Na podstawie art. 38 ust. 2 ustawy Prawo zamówień publicznych (t. j. Dz. U. z 2019 r., poz. 1843 ze zm.) Zamawiający w odpowiedzi na przesłane w dniu 10 listopada 2020 r. pytania przekazuje treść wraz z odpowiedziami.

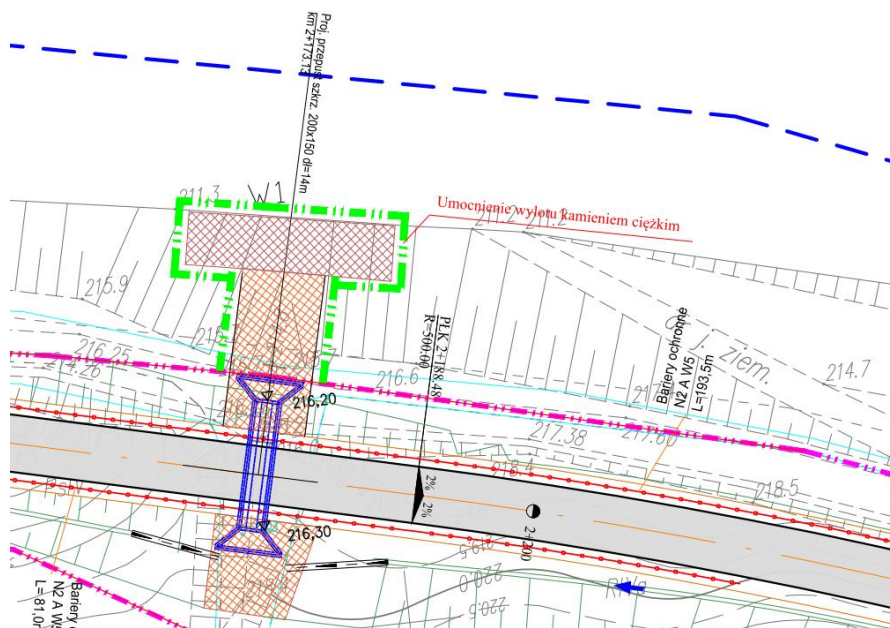
5. Po sprawdzeniu powierzchni zjazdów do wykonania Wykonawca stwierdził niedoszacowaną ilość robót w przedmiarze robót. Szacunkowa powierzchnia nawierzchni wynosi 1450 m². Prosimy o skorygowanie przedmiaru robót dla wszystkich warstw nawierzchni zjazdów uwzględniając szerokości odsadzek.

1. Prace należy prowadzić zgodnie z uzgodnieniem z KZ (pismo znak AZPII.5183.1.2018.PT z dn. 05.02.2018r.) na w/w odcinku występuje stanowisko archeologiczne na dz. nr 1776 Bachów.
2. Po przeanalizowaniu bilansu robót ziemnych stwierdza się że wszystkie roboty ziemne są prawidłowo wyliczone, natomiast ulepszenie podłoża winno uwzględniać transport i koszt materiału do wykonania stabilizacji cementem o wytrzymałości 2,5MPa o zwiększonej grubości do 50cm warstwy stabilizacji istn. gruntu.
3. Zdjęcie humusu uwzględnione jest w bilansie robót ziemnych.
4. Należy w ofercie uwzględnić wszystkie szerokości odsadzek dla poszczególnych warstw nawierzchni i podbudowy wynikających z PN.
5. Należy w ofercie uwzględnić wszystkie szerokości odsadzek dla poszczególnych warstw nawierzchni i podbudowy zjazdu wynikających z PN.
